Policia Urbana.

D. Lorenzo de Yncanurrodo
citando licencia y ^alevantar pios 2.^o y 3.^o
en su casa C.^a de S. Jorge n.^o 6 m.^a 298.

Lorenzo de Inchaurren dueño de una
Casa sita en esta Corte y su Calle de S.ª Jorge
N.º 5 antiguo 6 nuevo m.º 298 a' V. E. expone.
Que la ha hecho reconocer por el Arquitecto Jai
Sou' Paris quien le ha manifestado es suscepti-
ble de mejoras elevando piso 2.º y 3.º por tener
dos plantas de cantería y la fachada, que es en-
tramada, como también las traviesas y mediane-
rias, los gruesos suficientes a' los fines expresa-
dos. En esta atención y deseando el que expone
proceder a' esta mejora previa la venia de V. E.

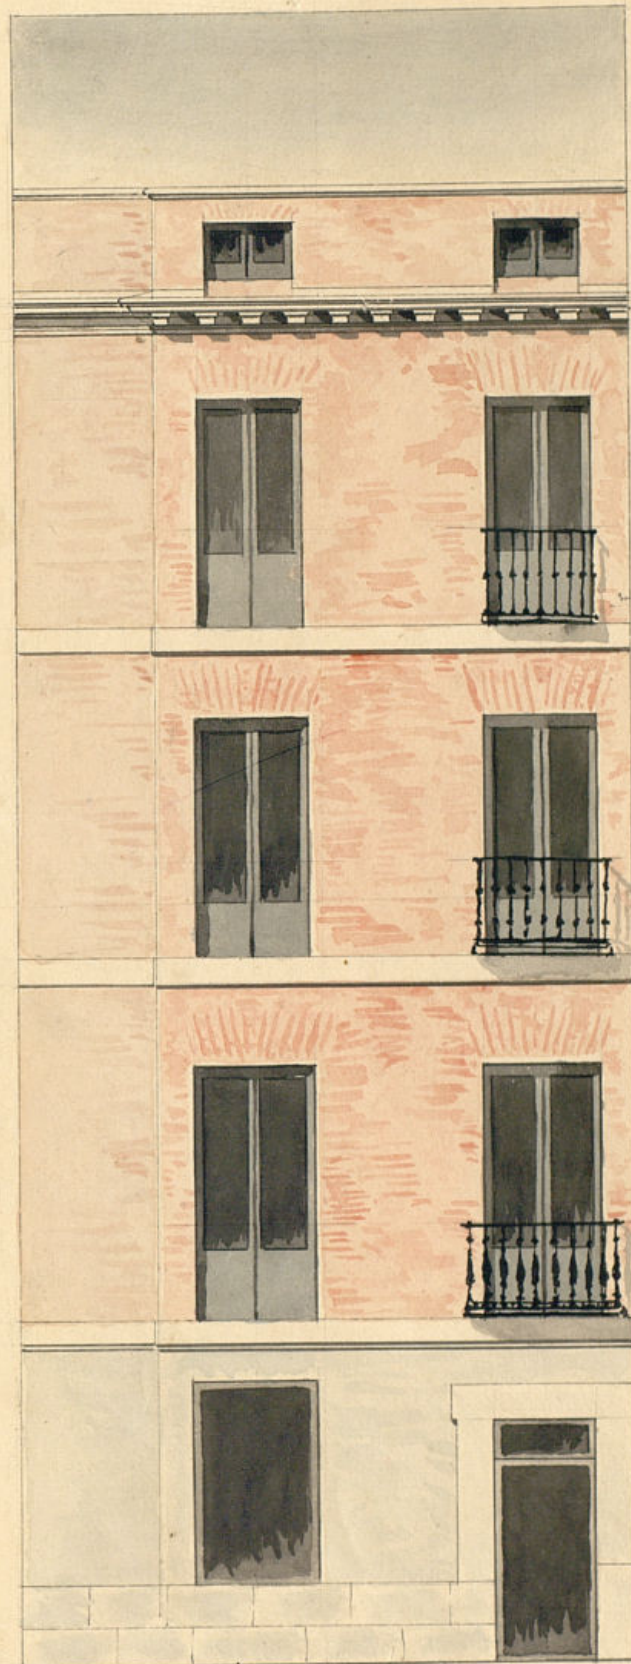
En vista del plano de fachada que este inter-
segado presenta firmado por el Arquitecto D^o Don
Paris encargado de dirección de la obra; digo: no en

contras reparo alguno en que el Excmo
Ayuntamiento se sirva con — la debida
con que se solicita, bajo — la observancia
del referido plano y direc — ción de dichos
arquitectos, pero con la prenta circunstancia, de que
en los entramados de los nuevos pisos se han de
emplear buenas maderas de iguales marcas
que las del cuerpo principal, fabricando los cap-
nes con fabrica de ladrillo, hasta el aliento del
alero que sera de madera descubierta compuesto
de solera canchillos con toradura, corona im-
por moldada cubierta de plomo, for mande
por la parte interior una canal general que
recogiendo las aguas llorideras las introducen
en las bajadas de plomo colocadas por el ras-
do del muro de fachada, las que desaguarán a
la alcantarilla general. Los balcones tendran de
vuelo lo mas uno y medio pie por el pie prin-
cipal y uno los otros pisos superiores dandoles
tres y tres cuartos pie de altura y al intervalo de
los balcones seis dedos, quedando rebuidas las pa-

rellas en la pared aunque y mas de otro reparo
del vivo de la luz de las ventanillas. En las
puertas no habra' contrante ni peldano alguno
que sobresalga del filo de fachada para que
no impida el transito publico. Y por ultimo
se servira la fachada decentemente con

do un buen sistema de construccion con tentas
analogas al mismo y pintados de color claro
las puertas de calle segun esta precedido en el
Reglamento de Policia Urbana. Pero estando
el Excmo Ayuntamiento exclusivamente encargado
de la Policia, buen aspecto de los edificios y de la
seguridad publica, podra' cuando guste el
Excmo Sr. Alcalde Corregidor o' Sr. D. F. de
encargado del cuartel mandar que reconsea
e informe acerca del estado de la obra ha en
bargo de que el datus deba dar parte la-
go que este estado el alero para que verifien
do el oportuno reconocimiento repare el cum-
plimiento de cuanto el Excmo Ayuntamiento tiene
acordado sobre el particular. En la forma
con de andamios tanto interiores como ex-
teriores, cuidan' el archto Director, se hagan
con la debida vigilancia, dandoles la suficiente
vigilancia, y encargando a los operarios pro-
pios no cargarlos con demasiados materiales
a fin de prevenir cualquier ocurrencia de-

En cumplimiento del decreto de V.ª. que antecede debo manifestar que al informar sobre el plano de fachado presentado pongo mi conformidad en la suposicion de que el sotabanco que carga sobre el alero seria un antepecho, colocado entre las ventanas de boardillas, a fin de quitar el feo aspecto que presentan las que comunmente se hacen, lo cual se ha tolerado y se tolera solo con este objeto en calles muy principales, sin que por eso puedan servir de vista las boardillas a la Calle. Las reglas acordadas por el Excmo. Ayuntamiento en

6 de Abril del año ultimo se refieren a las habitaciones de las boardillas, pero no a las ventanas por consiguiente en mi concepto, pueden hacerse las ventanas de boardillas trastras y cubrir el espacio que media entre ellas por medio de un tabique entramado, pero cargando la armadura sobre el entribado del alero y no sobre el tabicon: con esta circunstancia y la de ser boardillas trastras las que se coloquen en la primera cruzia puede concederse la licencia, supuesto que el plano no llega a tener la altura maxima de 58 pies que se permite en las calles de tercer orden, a las que corresponde la Calle de S. Jorge, cuyo ancho es de 21 pies: V.ª. en vista de lo expuesto podran determinar lo que crea mas justo. Madrid 11 de Mayo de 1846.

La Comision de Obras ha visto la instancia de D. Lorenzo de Yuchaurrondo, solicitando el oportuno permiso y.º levantas dos pios en la casa Calle de S. Jorge n.º 6.º. Con presencia de los informes emitidos por el Argto.º del Cuartel, no halla reparo en q.º V.ª. se sirva conceder dicha licencia a calidad de observar en la ejecucion de la obra las reglas y disposiciones q.º se expresan por

Los Profesores, y de no constar en boardilla
vivideras, ni el tabanco q. se figura en
el plano presentado, en los huecos de las
armaduras de la primera cruzia a la calle,
pudiendo verificarlo si le conviniese en las
cruzias interiores, y sin q. su altura menor
baje de nueve pies de luz, librándosele en su
consecuencia la oportuna certificación. Ma-
drid 13 de Marzo de 1846.
